Konstr.	Ritad	HG	Godk.	Smst nr.	Ers.	Tolerans där ej annat angivits:	
Dat.	1993-09-24	Skala	1:8	Atlantic H1420 Art.nr: XAHX1420R		ISO 2768 m	
						Ritn.nr	Ändr.
						14828	B

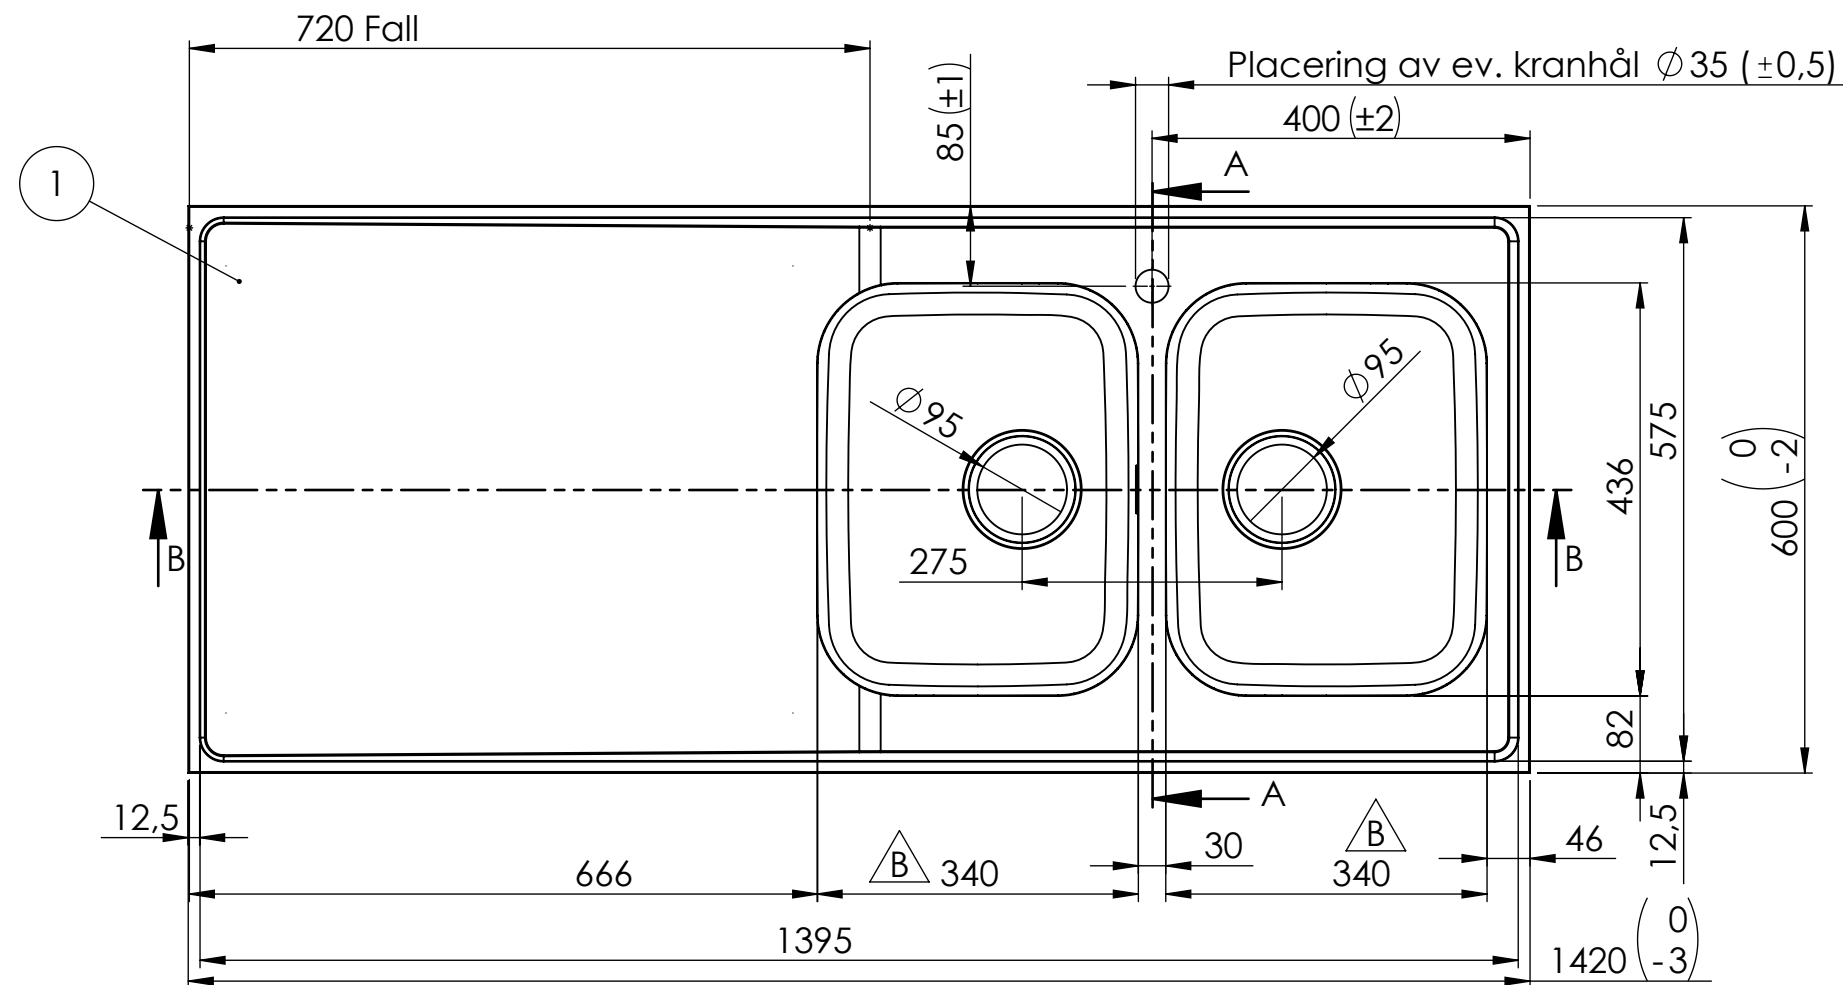
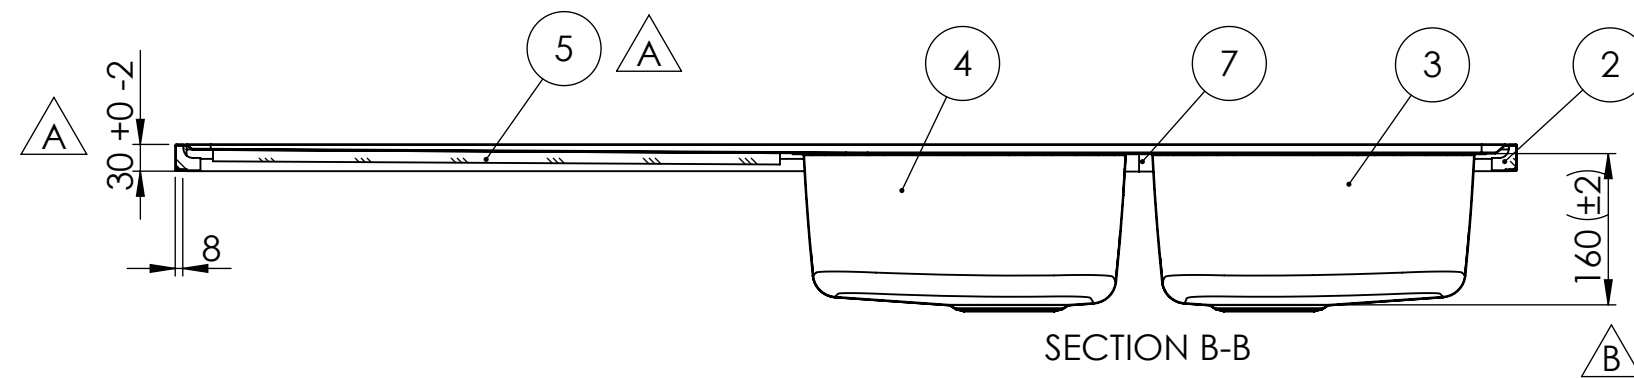
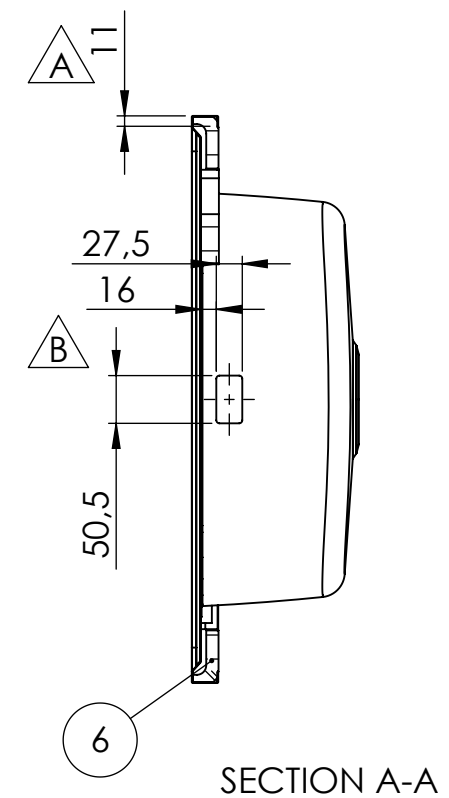
REVISIONS			
REV.	DESCRIPTION	DATE	APPROVED
A	Windexplatta ersatt med MDF. Kantklipp, ram och gavel ändrade för att vulsten inte ska överstiga 30mm. Omvik långsida var 9mm. Avlopp 51 ersätts av avl 97. Låda 34 stabiliserad med bombing R700.	2013-05-16	MR
B	Ny dimension 339 -> 340, rektangulärt bräddavlopp infört, ny tolerans (±2).	2022-09-14	LC
